H24-D1-2 深度12.38~12.97m 最新活動面の深度 (No.90) を修正

第833回審査会合

敦賀発電所2号炉 敷地の地形, 地質・地質構造について

第7.4.4.316図 (3) 破碎部性状 H24-D1-2 深度12.38~12.97m (変位センス, 薄片観察による断層岩区分(1/3))

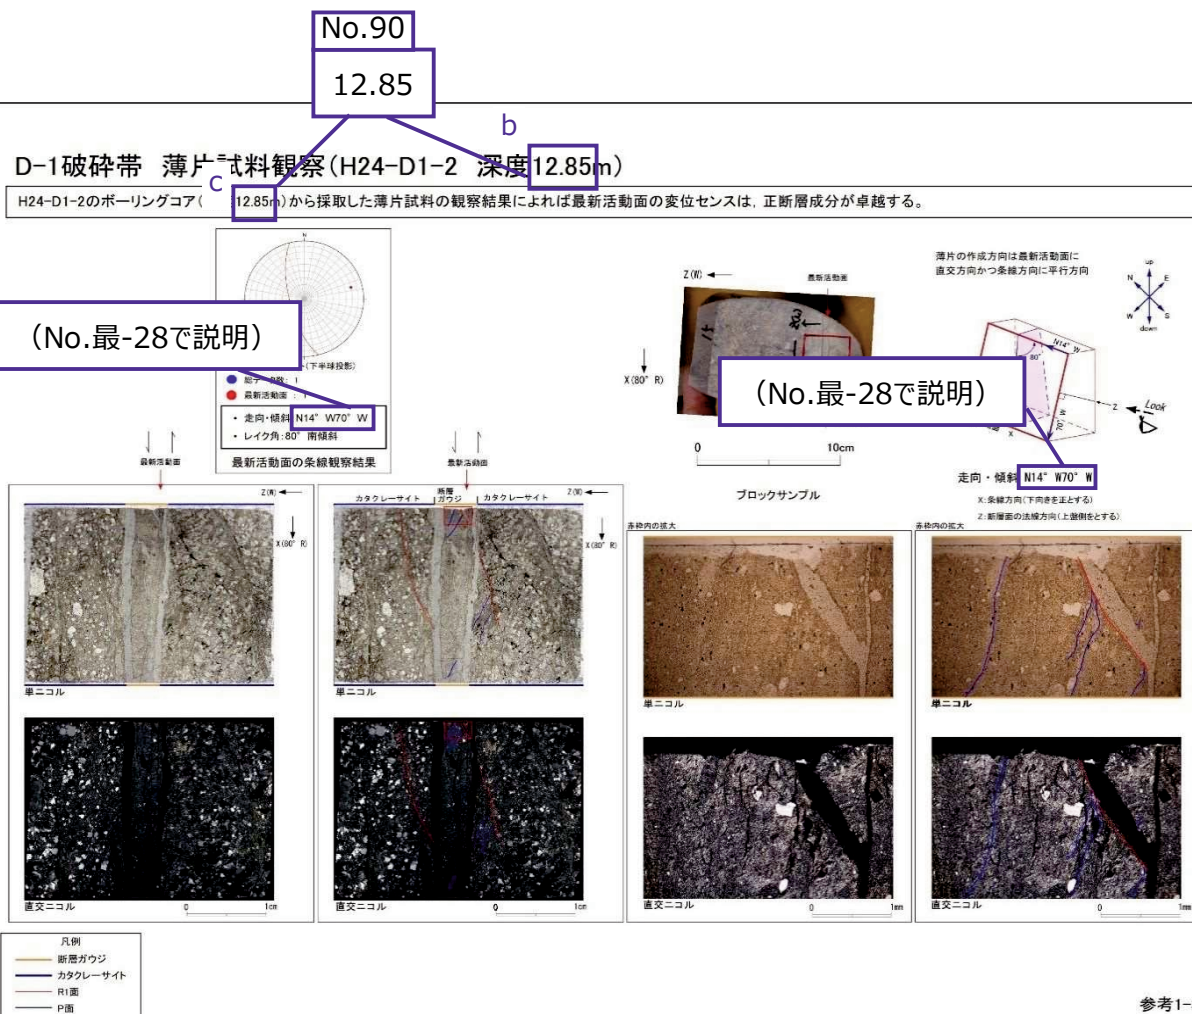
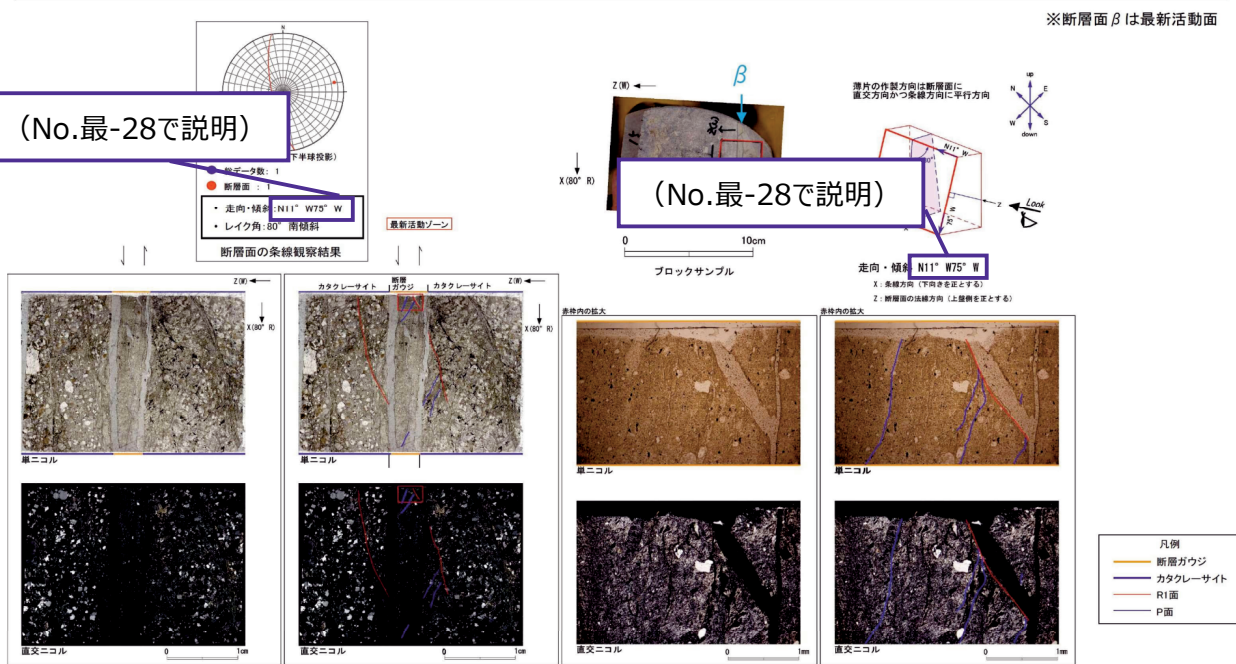
No.90

b (フォーム見直しにより数値の記載なし)

・H24-D1-2のボーリングコアから採取した薄片試料の観察結果によれば, 最新活動ゾーンの変位センスは, 正断層成分が卓越する。
 ・最新活動ゾーンには, 断層ガウジとカタクレーサイトの特徴が認められるが, カタクレーサイトの特徴は, カタクレーサイトが断層ガウジに取り込まれたものと考えられることから断層ガウジと判断した。
 > (断層ガウジ) 基質は粘土鉱物を主体とする。
 > (断層ガウジ) 粘土状部の分布は帯状で直線的である。
 > 岩片は少ない。
 > (断層ガウジ) 丸みを帯びている岩片が多い。
 > (カタクレーサイト) ジグソー状の角礫群が認められる。

断層ガウジ・断層角礫の幅算出資料 (H24-D1-2 深度12.38~12.97m)

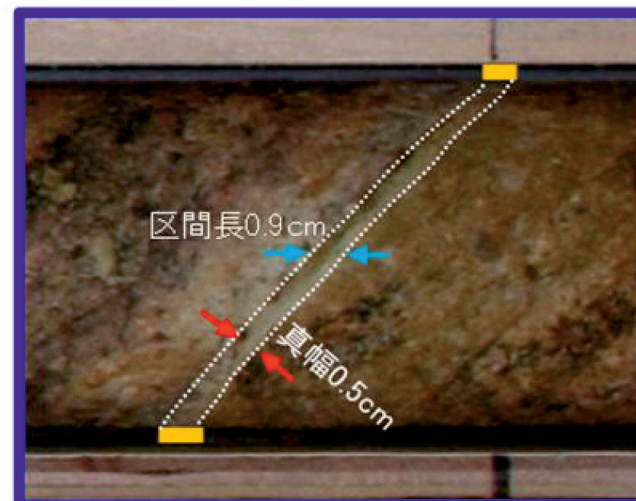
H24-D1-2 深度12.38~12.97m 断層ガウジの幅 (No.91) を変更

- 従前提示していたデータでは、性状一覧表に断層ガウジの幅を0.9cmと記載していたが、以下のことから、0.5cmが正しい値であるため、0.9cmから0.5cmに変更した。
- コアの再観察の結果、深度12.86~12.87mに分布する断層ガウジの幅は0.5cmであった。
- コア観察カードには粘土の厚さ5mmの記載があり、従前提示していたデータである0.9cmは断層ガウジの区間長を真幅と誤って記載していたと推定される。

・実測した断層ガウジの幅は0.5cmである。

・12.86~12.87m : Hc-1 (主断面・12.86m)
 上部・下部が45°で、通称的にシアー面に連続する。
 φ10mm前後の石英粒と少量金剛石を伴った灰白~灰黄色(2.5~6/2)粘土で、厚さ5mm

第7.4.4.317図 (3) 破碎部性状 H24-D1-2 深度19.78~19.87m (変位センス, 薄片観察による断層区分(1/3))

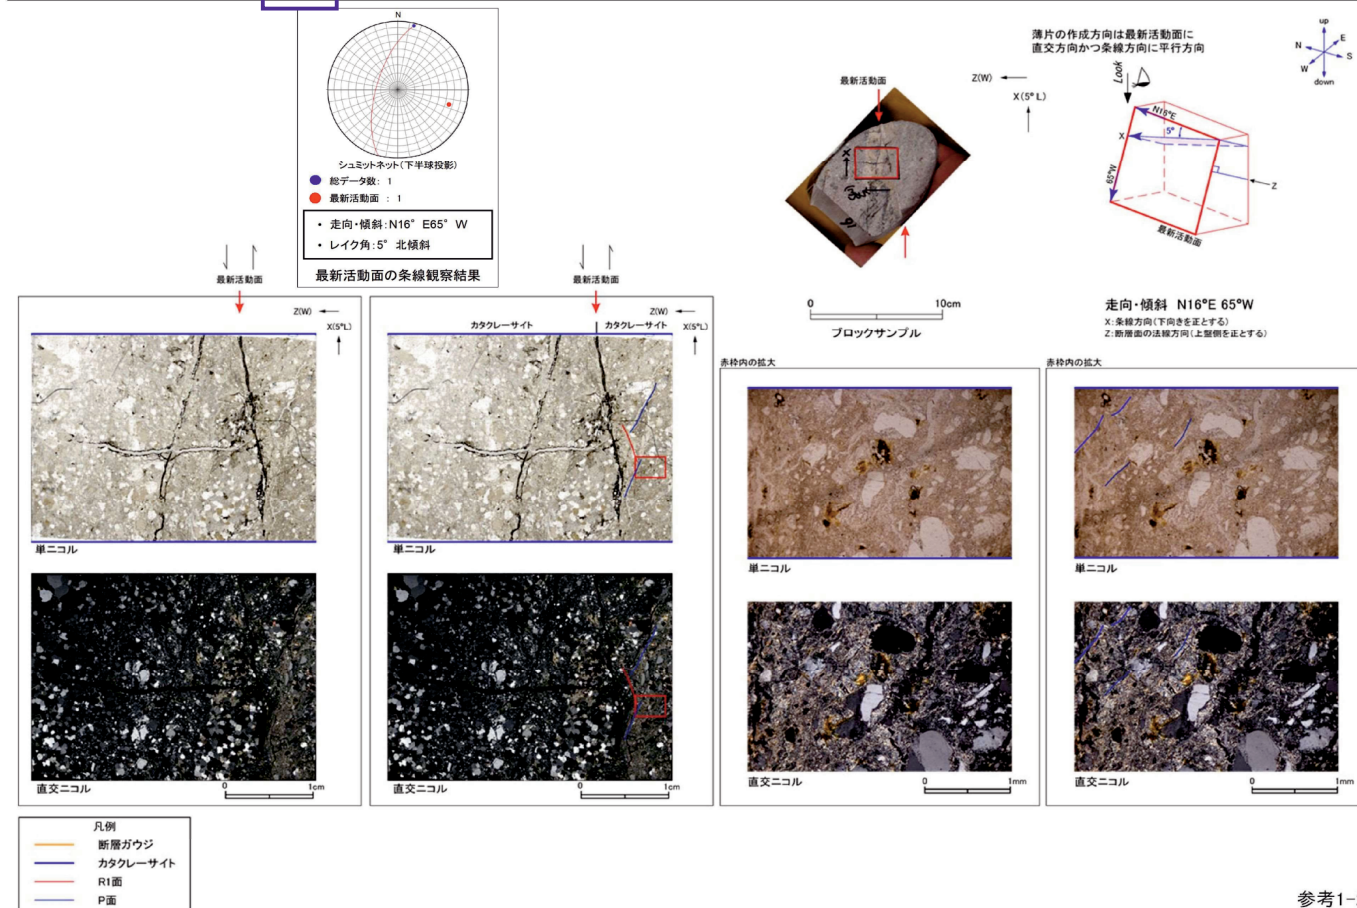
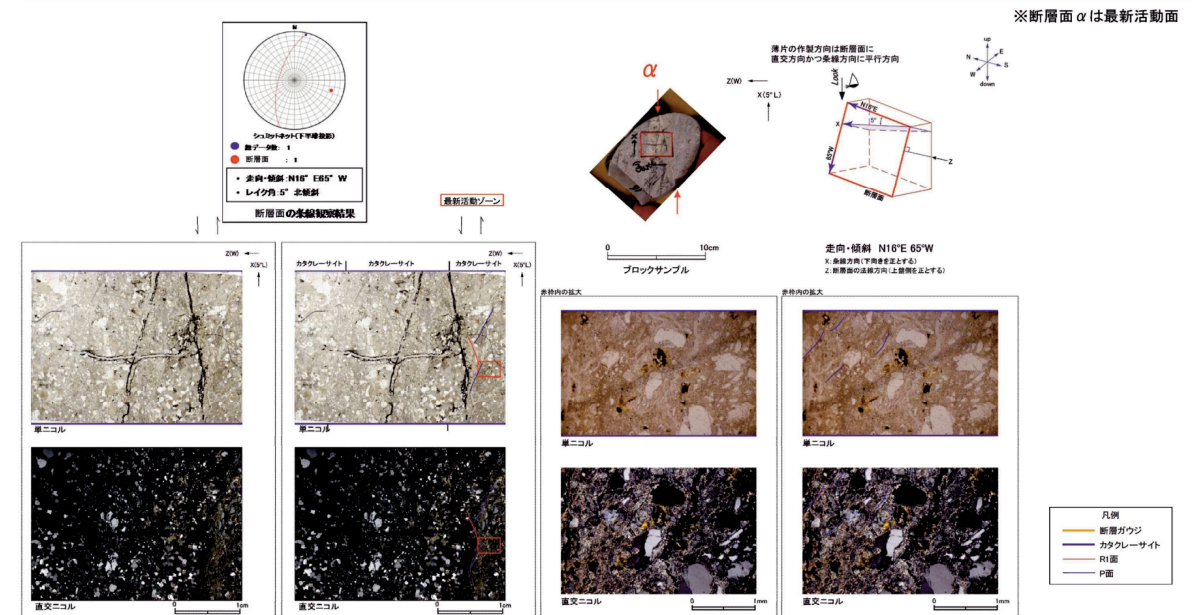
H24-D1-2 深度19.78~19.87m 最新活動面の深度 (No.92) の修正

No.92
19.87 m

(フォーム見直しにより数値の記載なし)

H24-D1-2のボーリングコア(深度19.87m)から採取した薄片試料の観察結果によれば最新活動面の変位センスは、左ずれ成分が卓越する。

H24-D1-2のボーリングコアから採取した薄片試料の観察結果によれば最新活動ゾーンの変位センスは、左ずれ成分が卓越する。
 ・最新活動ゾーンに以下の特徴が認められることから、カタクレーサイトのみからなる破碎部であると判断した。
